Deiliskipulagsbreyting:

Fjölbýlishús	
Vesturbraut 12	
Breyting á deiliskipulagi	Hannaó: GÓU
Afstöðumynd	Mkv: 1:500
Útlit	Stærð: A2
	Dags: 29.08.2019

Teikning nr.: A110
Útgáfa nr.: 1

Tillaga að breytingu
Mkv. 1:500

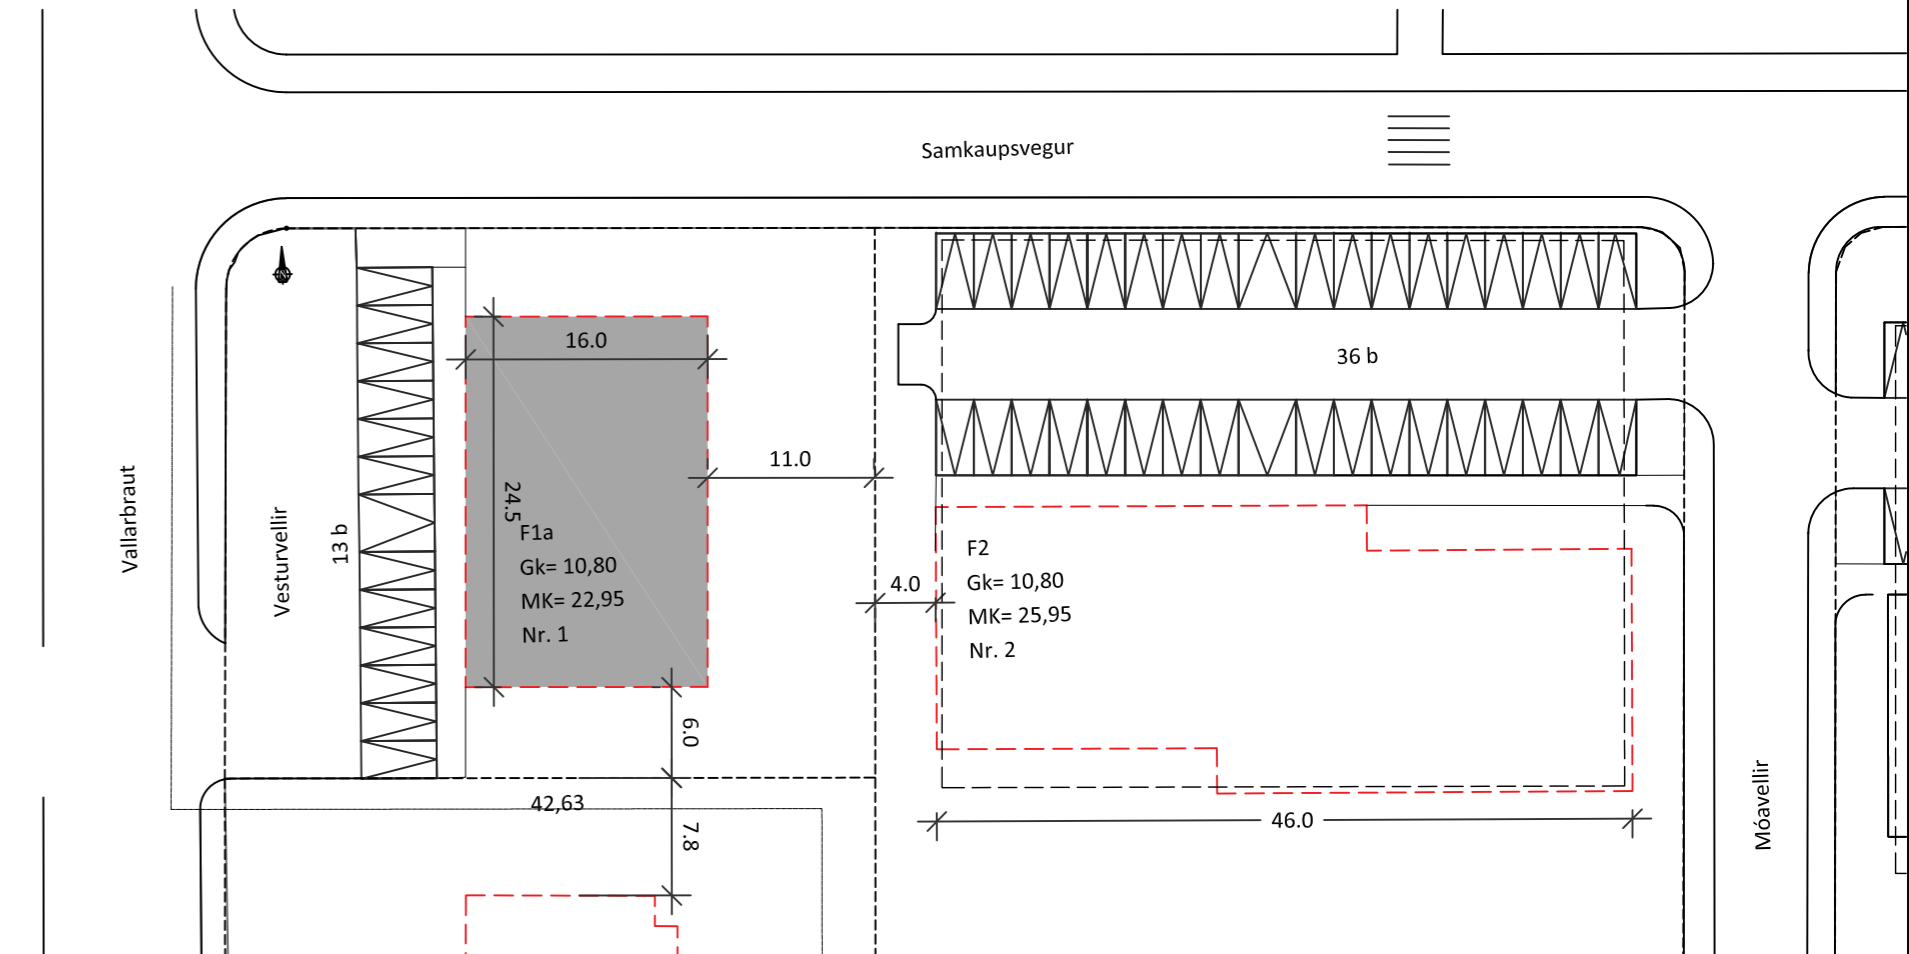
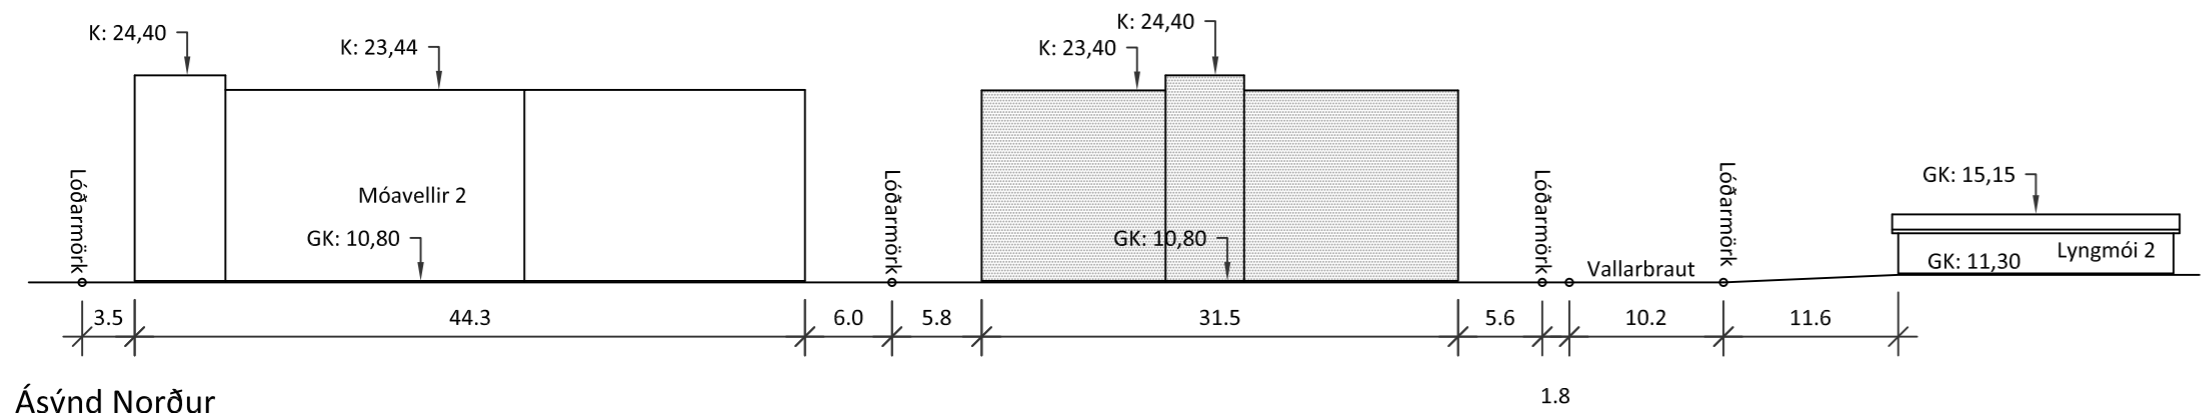
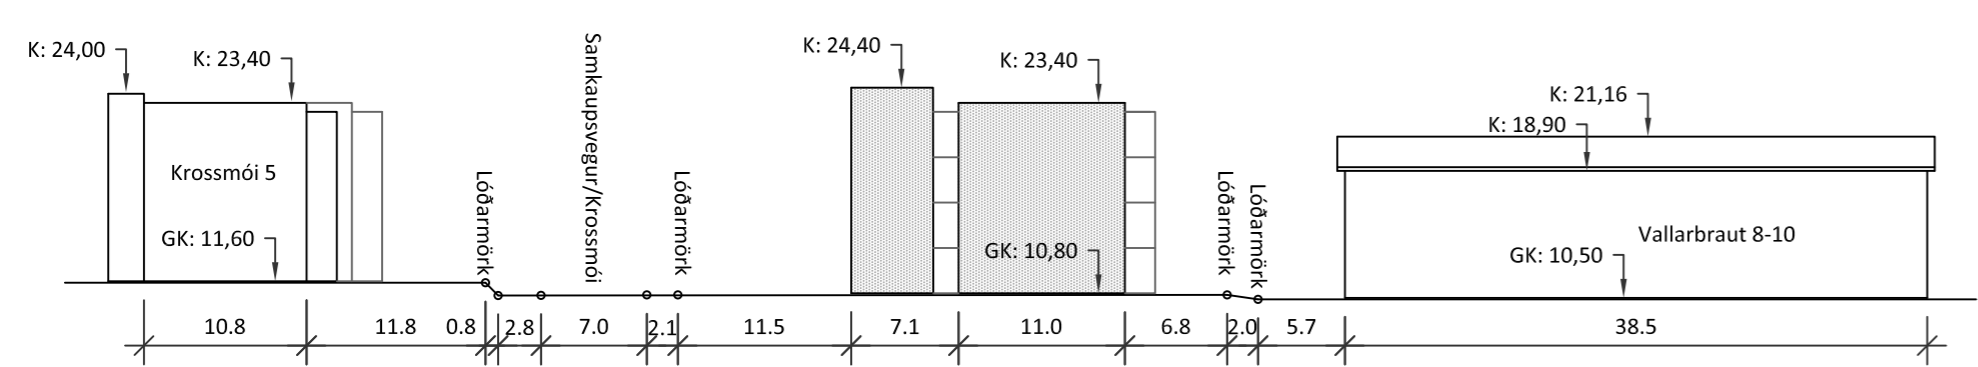
- Innkeyrsla verður frá samkaupsvegi í norð-austur horni lóðarinnar. Samkvæmt núverandi skipulagi er innkeyrsla frá Vallarbraut.
- 4 hæðir í stað 3.
- Hámarkshæð byggingar verði 23,40 í stað 22,95. Hækkun kóta um 450 mm.
- Breyting á byggingarreit. Nýr byggingarreit verði 11,0x31,5 m í stað 24,5x16,0.
- Fjölgun íbúða úr 9 í 15.
- Aðrir skilmálar deiliskipulags eru óbreyttir. Bílastæði verði 1,5 á íbúð.
